Mission régionale d'autorité environnementale

**Avis en date du 2 février 2019
de la Mission régionale d'autorité environnementale d'Île-de-France
sur un projet de centrale photovoltaïque sur la commune de Triel-sur-Seine
(Yvelines)**

Résumé de l'avis

Illustration 2: Schéma de principe du projet (source : étude d'impact – figure 17 p.52)

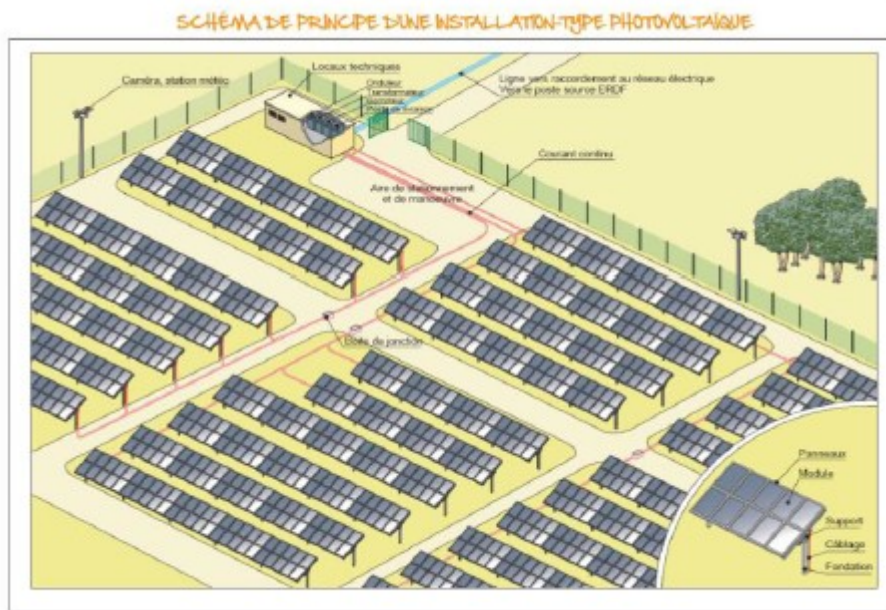
La MRAe recommande au porteur de projet, dans le cadre de ses relations contractuelles avec la société EMTA, de définir les responsabilités qui leur incombent respectivement et les modalités d'obtention de l'autorisation pour le remblaiement complémentaire.

Illustration 5: Objectif de préservation et de restauration de la trame verte et bleue pour la commune de Triel-sur-Seine (source : étude d'impact – figure 38 p.91)

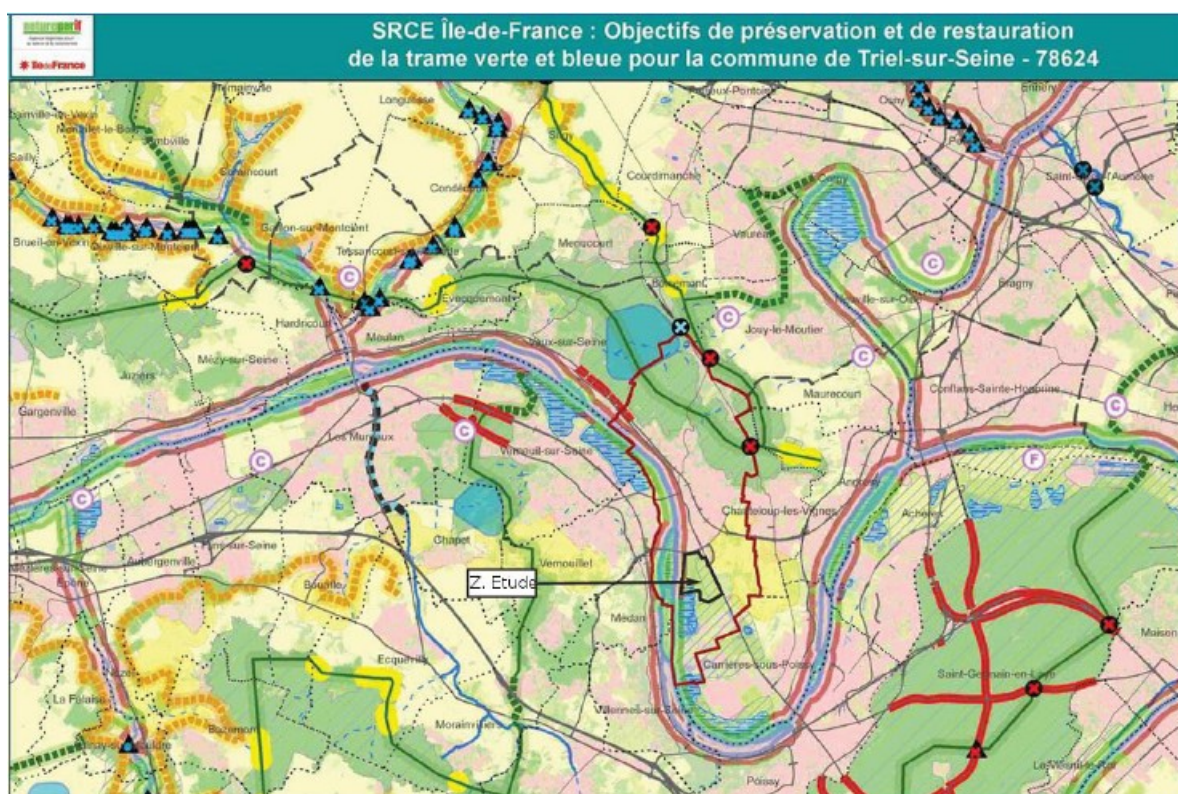
La MRAe recommande de compléter l'étude d'impact avec présentation d'un scénario de répartition des zones concernées par les compensations prévues par l'arrêté préfectoral n ° 2014/DRIEE/015 portant dérogation à la destruction d'espèces protégées hors de l'emprise de la centrale photovoltaïque et que la faisabilité de ce nouveau scénario soit démontrée en lien avec le projet de la centrale et de sa clôture.
